RENESAS TECHNICAL NEWS

No.ASSP-08-0306

M66291 Dreq 信号アサートに関する制限事項

分類	ドキュメント正誤表 注意事項 ノウハウ その他	対象	USB ASSP M66291GP/M66291HP
----	----------------------------------	----	----------------------------

図 1.Dreq 信号アサート時の Dreq 信号不正

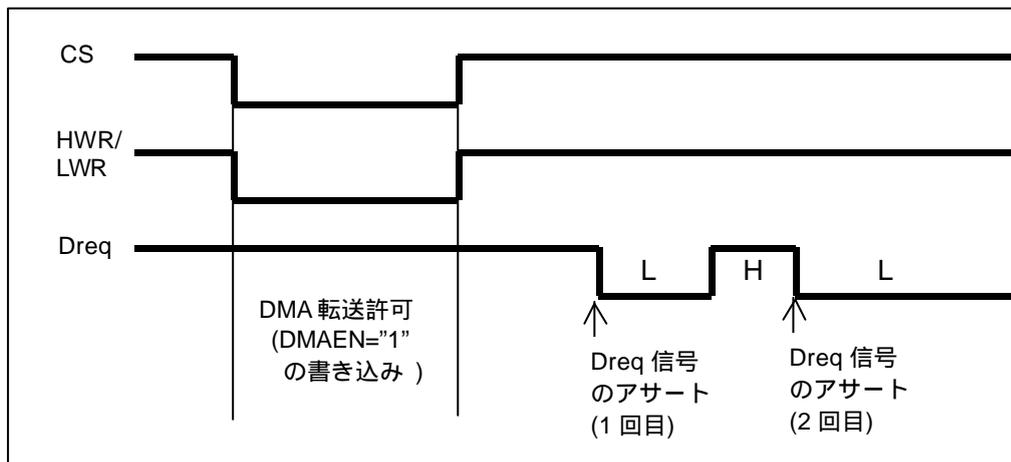
D0_FIFO、または D1_FIFO (以下 Dn_FIFO と記載) を使用し、IN 方向のエンドポイントに対し DMA 転送を行なうシステムにて、DMA 転送許可 (DMAEN="1" の書き込み) を行なった時、Dreq 信号のアサートが 2 回連続して発生する場合があります (図 1 参照)。

[補足] M66291 の Dreq 信号をトリガーに DMA 転送を行なうシステムの場合、本現象により DMA コントローラが誤動作し、Dn_FIFO へのデータの書き込みが正常に行なわれなくなる可能性があります。

DMA 転送許可と指定エンドポイント設定の同時処理方法

DMA 転送許可 (DMAEN= " 1 ") の書き込みの時、以下 1)2) の手順で処理を行なって下さい。

- 1) DMA 転送禁止 (DMAEN= " 0 ") かつ、指定エンドポイントのクリア状態 (DMA_EP= " 0000 ") の設定で Dn_FIFO 選択レジスタにワード書き込みを行なう。
- 2) DMA 転送許可 (DMAEN= " 1 ") かつ、指定エンドポイント設定 (DMA_EP =当該 EP) の設定で Dn_FIFO 選択レジスタにワード書き込みを行なう。

バイト書き込み方法

DMA 転送許可 (DMAEN= " 1 ") の書き込みの時、Dn_FIFO 選択レジスタの上位 8 ビットに対してのバイト書き込みを行なう。

Dn_FIFO 選択レジスタの下位 8 ビットに対しては書き込みを行わない。事前に指定エンドポイント設定 (DMA_EP=当該 EP) の処理を行なっておく必要があります。
